工程指示 / 要求簡箋(E.I.)

工程指示編號：EI / 9792 / 18

工程名稱：觀塘裕民坊

工程項目：樣辦窗 T2M 百葉 plenum 加鋁角

名稱	鋁角拆圖	制圖	謝永林	2018.09.27	修改		
材料	25X25X3鋁角	復核	謝永林	2018.09.27	日期		
顏色	EC-DG-S332054 (3塗)	批准			圖號	YB-LJ101

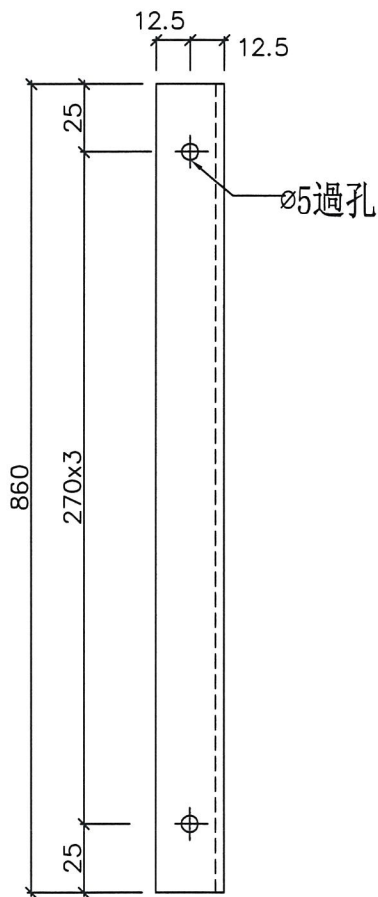
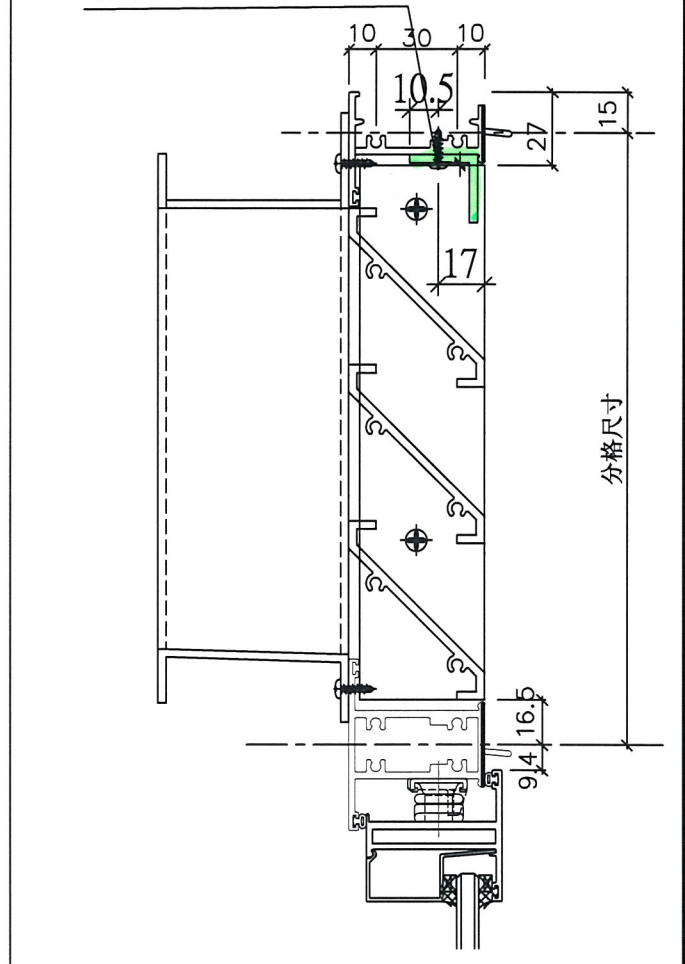
因現場裝 plenum 箱後，螺絲突出，影響外觀  
現要加修鋁角遮擋，外觀用  
A 版提供鋁角加工圖，請安排生產後送地盤  
謝謝！

補件鋁角安裝位置

名稱	鋁角拆圖	制圖	謝永林	2018.09.27	修改		
材料	25X25X3鋁角	復核	謝永林	2018.09.27	日期		
顏色	EC-DG-S332054 (3塗)	批准			圖號	YB-LJ102

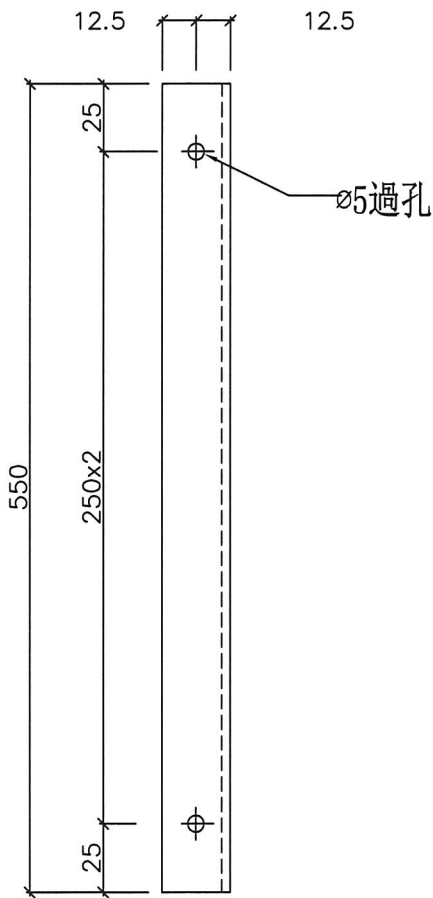
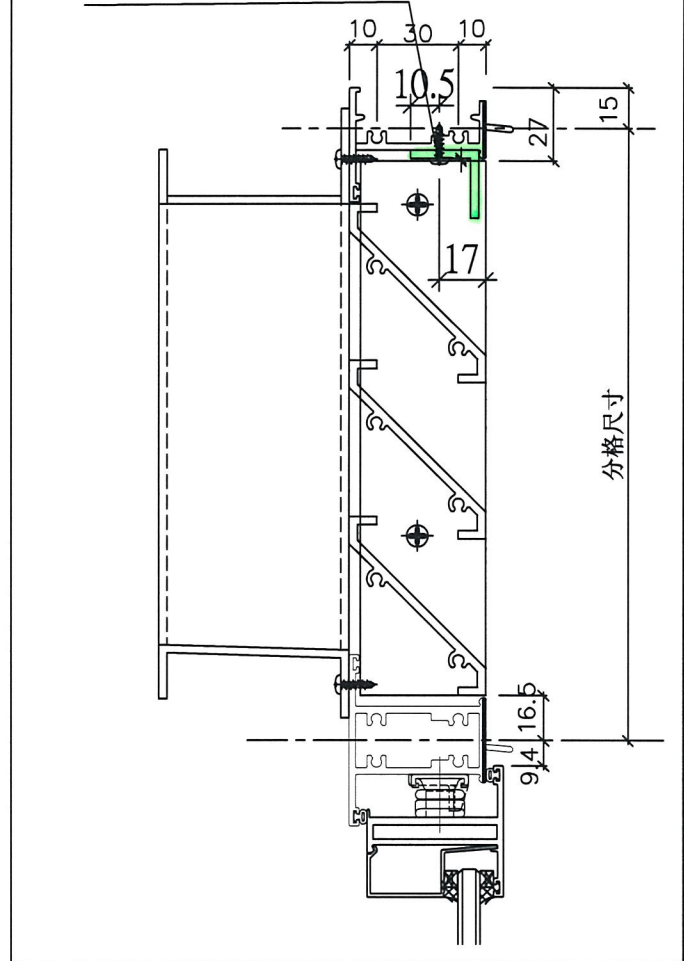
補件鋁角安裝位置

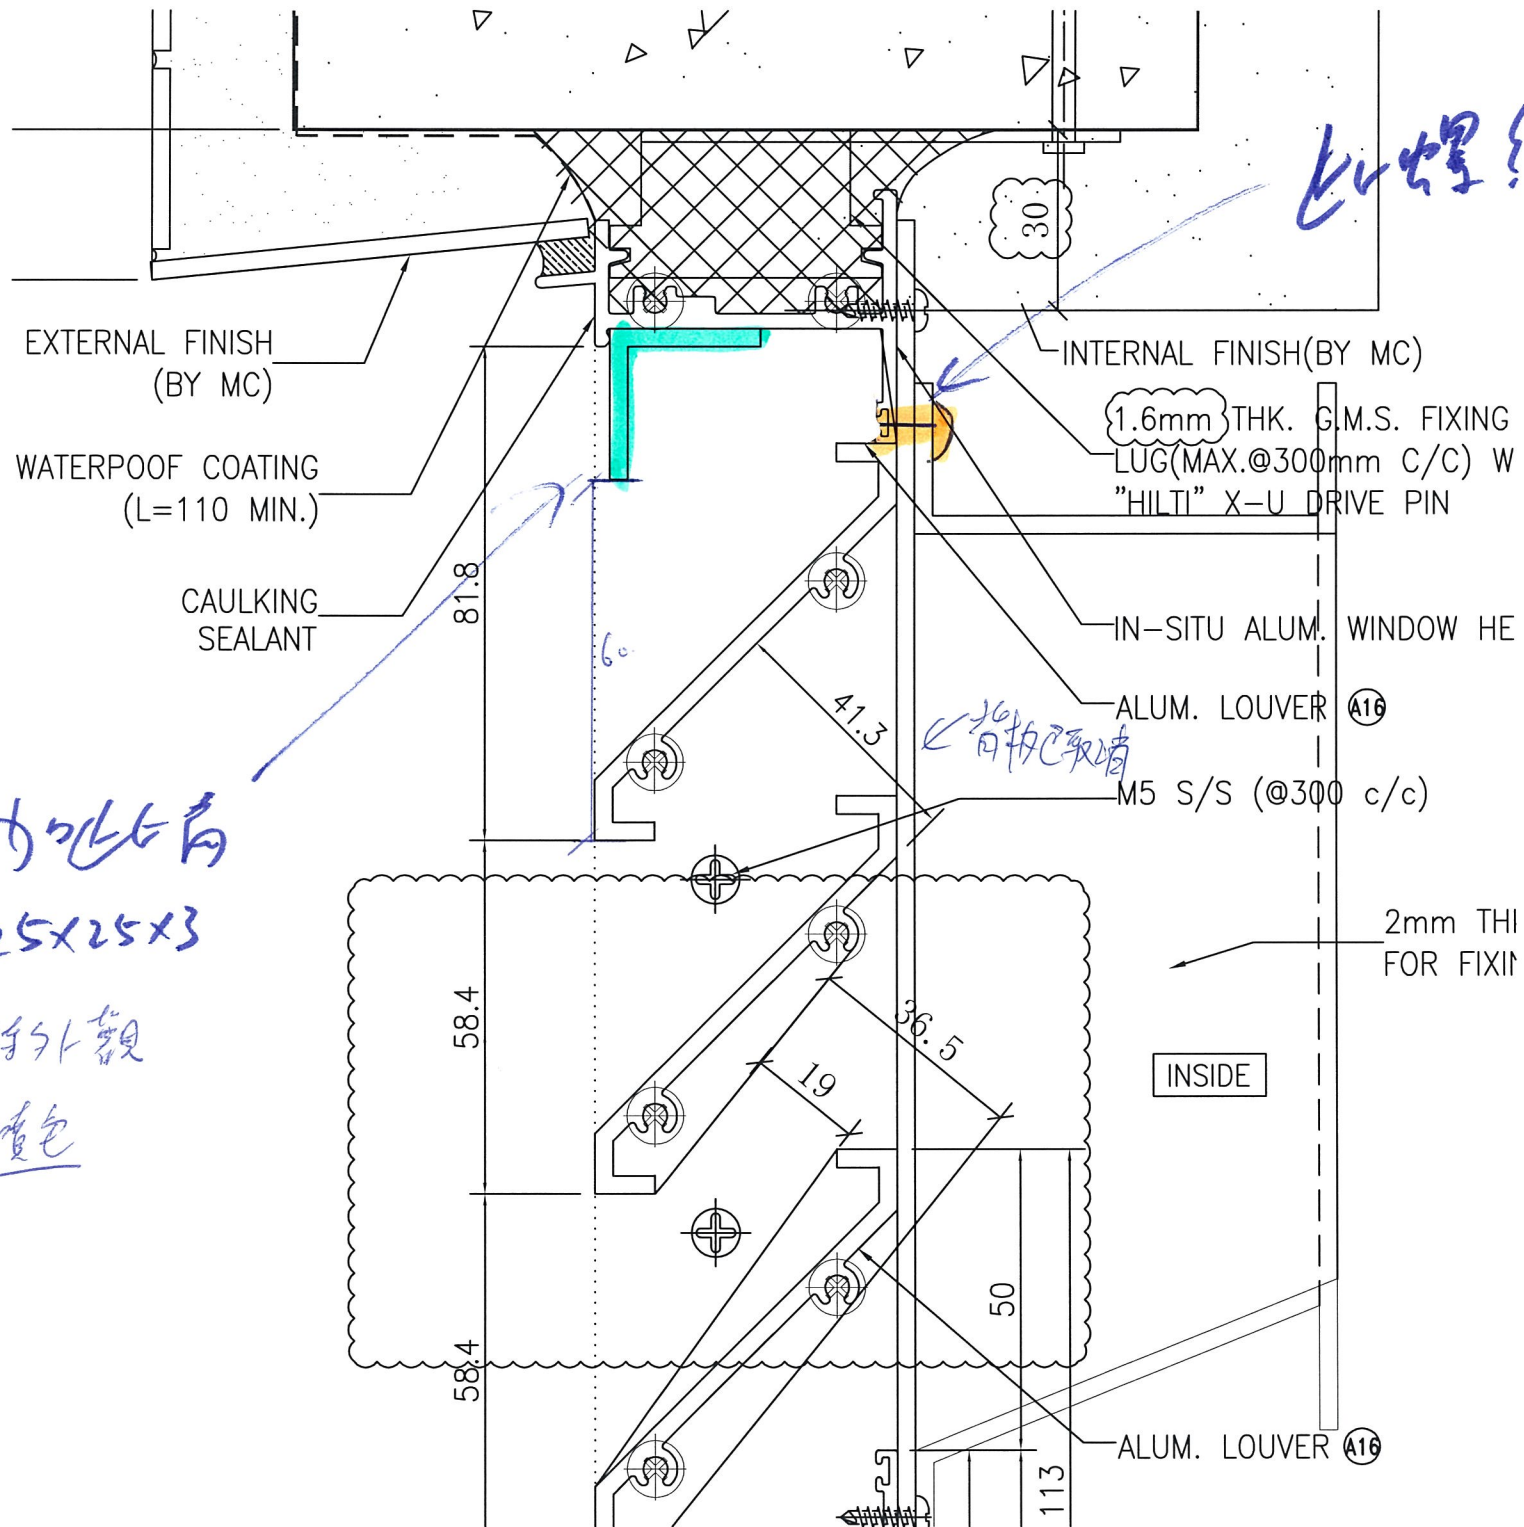
此螺絲見之

加此角  
25x25x3

維持外觀  
雪白

此角已取消

安裝室內風咀收羅絲後、室外見羅絲
